Referenca za obavijest o ispravci na proizvodu: FFID ECN_003504.

HITNO: OBAVIJEST O ISPRAVCI NA PROIZVODU

FUJIFILM DR-XD1000(FDR Nano) Protumjera za ojačavanje kraka

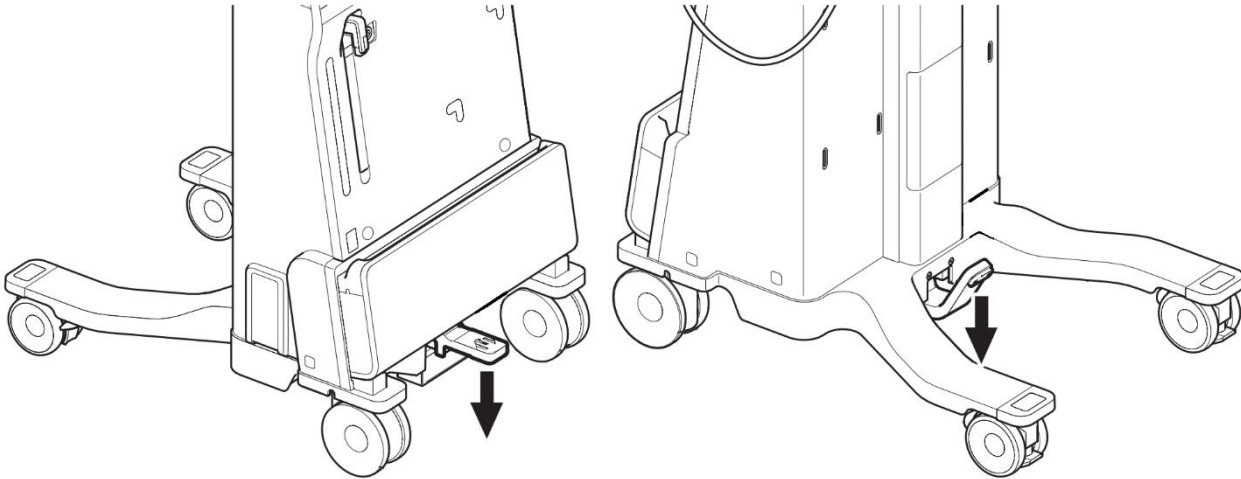
1. Namjestite položaj papučice za zaključavanje kotačića [nadolje] i osigurajte kolica za rendgen.

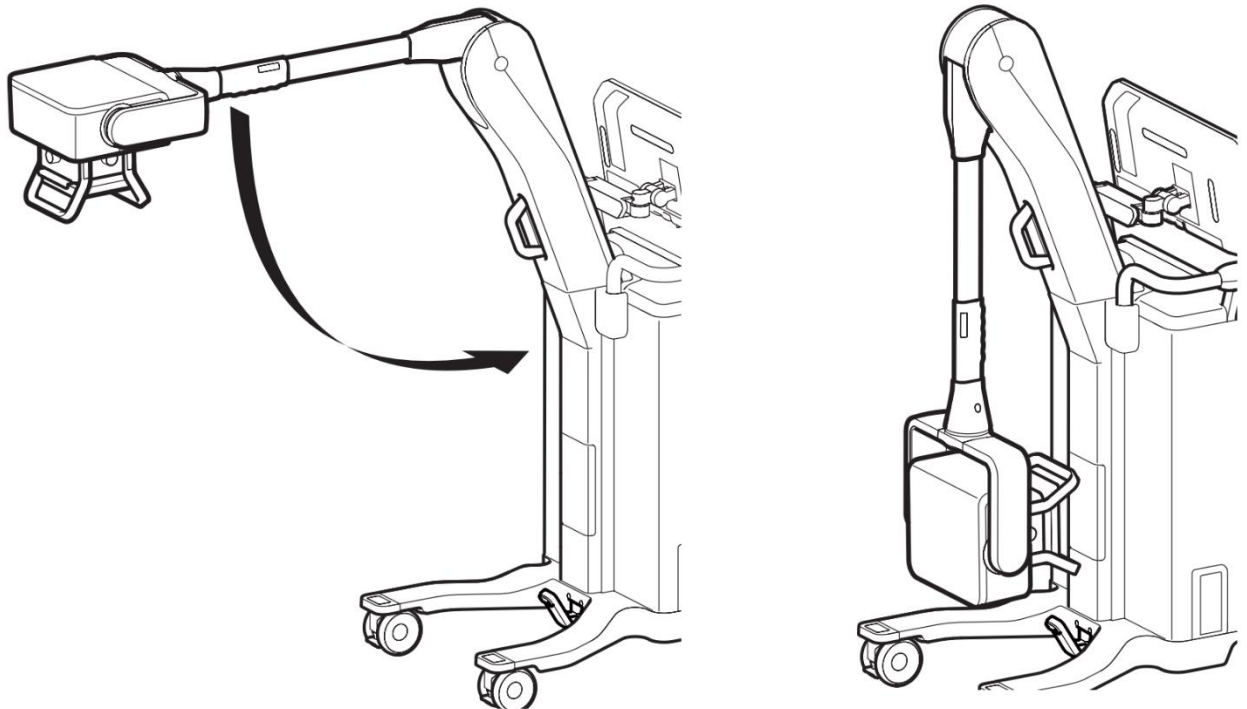
2. Pohranite krak u odloženi položaj.

3. Gurnite krak glave bočno i provjerite sljedeće sprijeda.
- Ako uočite bilo kakvu nepravilnost, molimo prestanite s uporabom uređaja i obratite se osobi za kontakt navedenoj na stranici 1.
- (1) Uvjerite se da se prostor između spojnih dijelova poklopca od polimernog materijala ne proširuje.
- (2) Uvjerite se da se krak ne nagnje na poklopac od polimernog materijala.
